Commissione Tecnica di Verifica dell' Impatto Ambientale – VIA e VAS

Parere n. 1776 del 24.04.2015

Progetto	ID 2723 – ID VIP 2939 Avamposto Galleggiante per Grandi Navi alla Bocca di Lido di Venezia
Proponente	Gruppo di Lavoro rappresentato dal Prof. Stefano Boato

Roma, Aprile 2015

Tavola 11 – Accessibilità

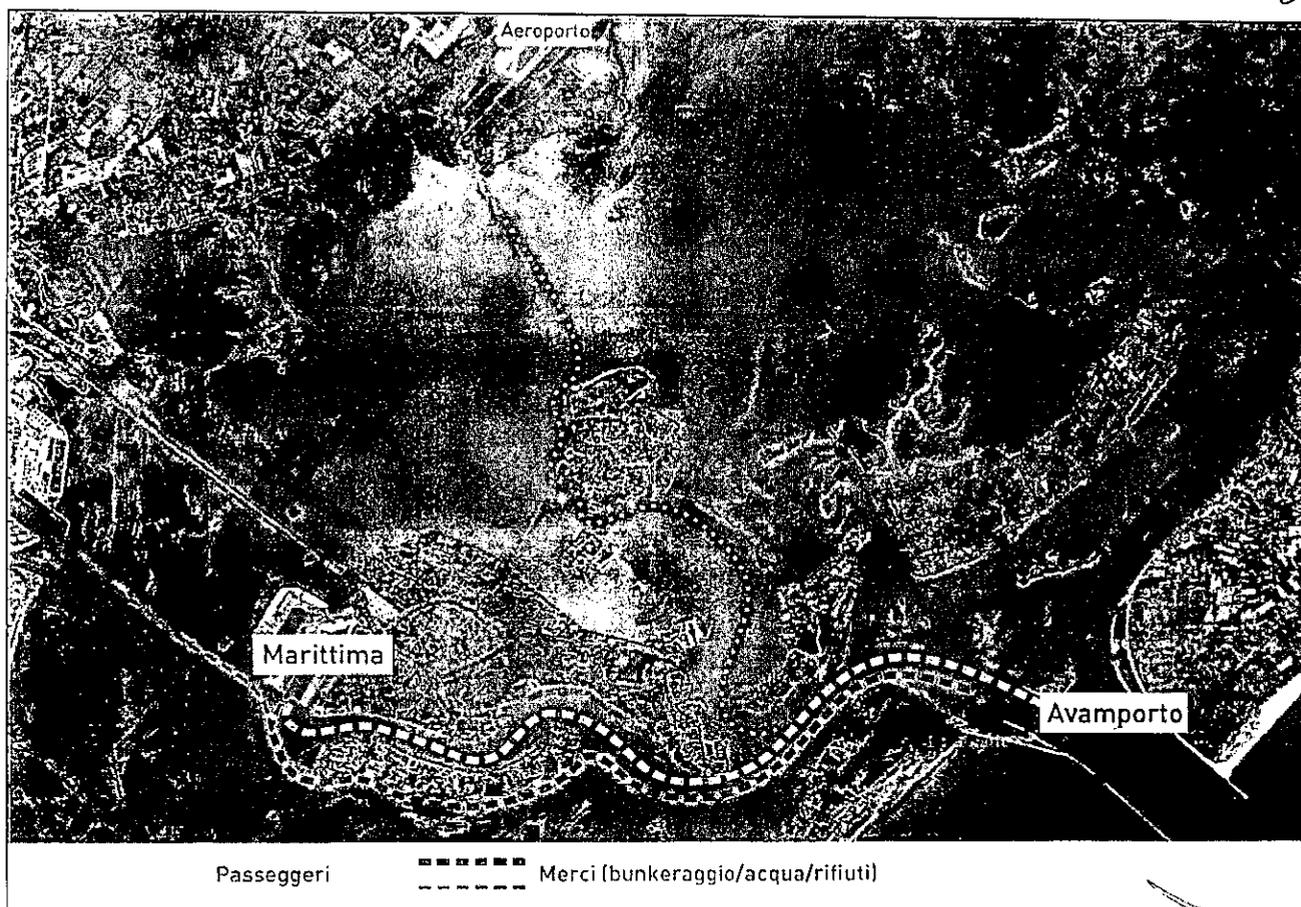
- 2.3.3. D'obbligo sarà presentare uno studio dettagliato sull'incremento del traffico navale in laguna conseguente all'esigenza di trasbordare passeggeri, bagagli, rifiuti, derrate alimentari, acqua e quant'altro necessario all'attività crocieristica, evidenziando tramite opportune tabelle e grafici le variazioni tra situazione *ante-operam* e situazione *post-operam*.

- 2.3.4. Bisognerà illustrare se e quali soluzioni tecnologiche-navali si intenda adottare per i suddetti trasporti al fine di non aumentare il moto ondoso in laguna. Se previste, se ne richiede la descrizione dettagliata in termini di tipologia di imbarcazioni, stazza lorda, altezza massima, tipologia di chiglia, tipologia di motori e carburante utilizzato e, soprattutto, relative esperienze applicative attualmente utilizzate in contesti similari nazionali e/o internazionali.

Tavola 4 – Batimetrie, tipologie navi

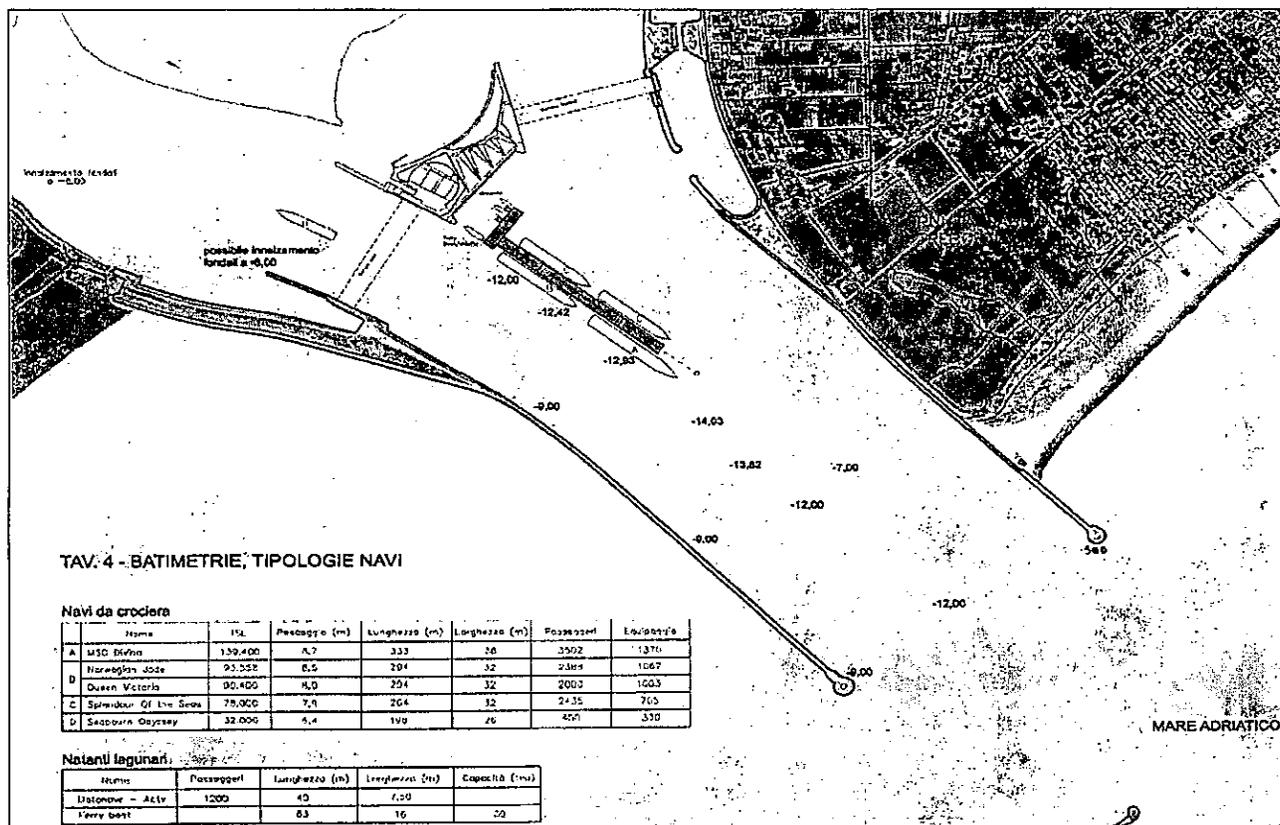
Le navi entrerebbero di prua, ma per ormeggiare dovrebbero compiere una manovra di inversione a 180° all'interno del canale di bocca tra le due dighe; a pag. 8 della Relazione Generale si indica che le manovre avverrebbero normalmente in "ambito terminale della bocca di porto", dove i fondali lo consentirebbero già senza operare ulteriori scavi per realizzare "aree di evoluzione".

Con riferimento alle sezioni negli elaborati presentati, pare evidente che le evoluzioni dovrebbero avvenire tra le sez. 1 e 2, cioè praticamente appena all'interno della bocca e non nell'"ambito terminale", dove la larghezza delle sezioni utili per profondità sarebbero di poco più di 500 m.

- Occorre dimostrare che le navi lunghe 330 m riescono a girarsi in sicurezza, mantenendo un opportuno franco dalla diga ed altrettanto dai troppo bassi fondali verso la diga di Nord-Est.
- Devono essere prese in considerazione le condizioni meteo come vento, onde, correnti.
- Occorre dimostrare che tipo di manovra dovrebbero fare le navi da ormeggiare lungo il lato Nord-Est del pontile (verso i treporti), in

retromarcia, per infilarsi all'ormeggio, essendo limitate le profondità sul loro lato esposto e Nord-Est.
